Van: [REDACTED]
Verzonden: dinsdag 29 oktober 2019 16:31
Aan: Mos, Micha
CC: [REDACTED]
Onderwerp: FW: maatvoering voetgangerspad Museumbrug in huidige en nieuwe situatie

Van: [REDACTED]
Verzonden: dinsdag 29 oktober 2019 12:28
Aan: [REDACTED]
Onderwerp: RE: maatvoering voetgangerspad Museumbrug in huidige en nieuwe situatie

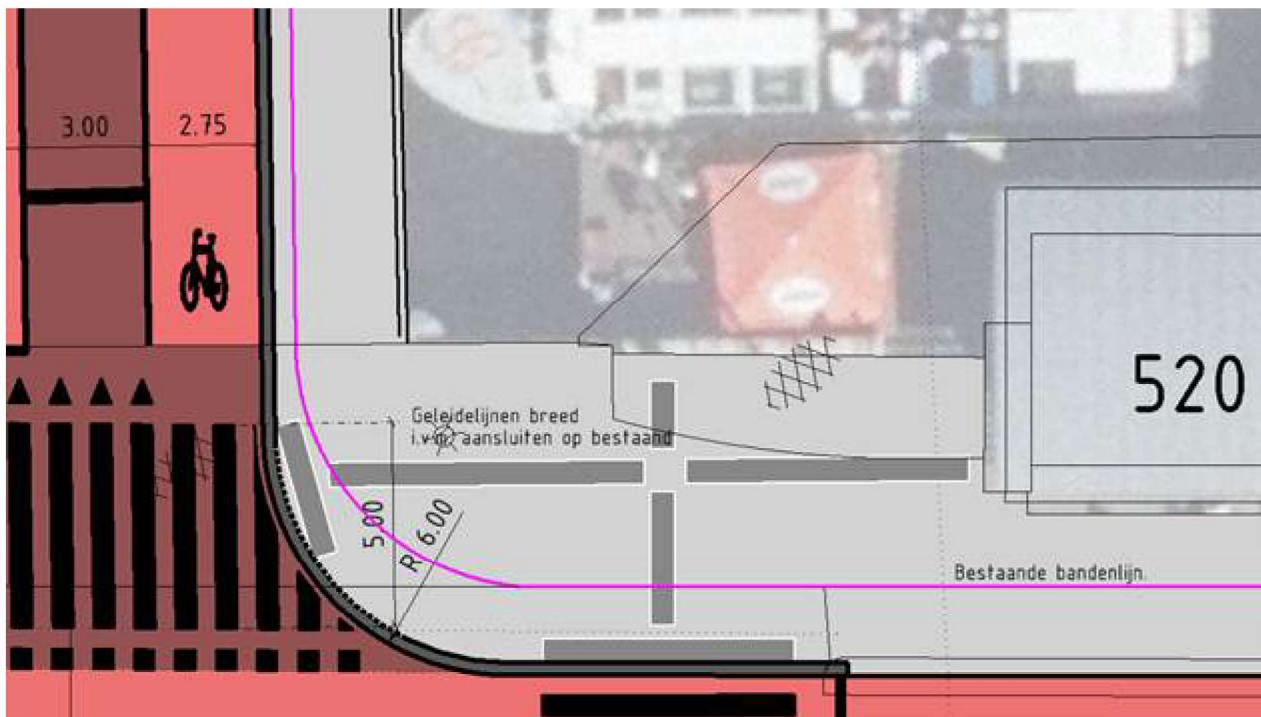
Hi [Redacted]
Heb deze vraag van het stadsdeel gekregen, zit hier een verschil in? Hoeveel is het nu, en hoeveel wordt het straks?

De ruimtewinst is verdeelt onder de fietsers en de voetgangers.
De fietsstroken gaan aan beide kanten van 2,0m naar 2,75 meter. Richting de spiegelsgracht is dat echt wel nodig. Nu gebruiken fietsers veelal de rijbaan als ze in willen halen. Dat kan straks niet meer maar daar voorziet deze extra ruimte in. Richting stadhouderskade betekent de extra breedte dat er ook meer opstelruimte is. Dat is ook meer dan welkom.

De trottoirs krijgen er aan beide kanten ongeveer 80 á 90cm effectieve loopruimte bij. Dit lijkt weinig maar voor voetgangers betekent dit al een forse uitbreiding van het loopcomfort. Er kunnen namelijk 1 á 2 voetgangers extra passeren ten opzichte van de huidige situatie.

- De huidige breedte is aan de oostkant ongeveer 2,20. Dit gaat naar ongeveer 3,10
- De westkant gaat van 2,20 naar 3,30

De grootste ruimtewinst voor de voetganger wordt echter behaald aan de SH-kade aan het begin van de brug. Daar neemt de hoeveelheid voetgangersruimte met 2,15m fors toe en worden de oversteken korter.
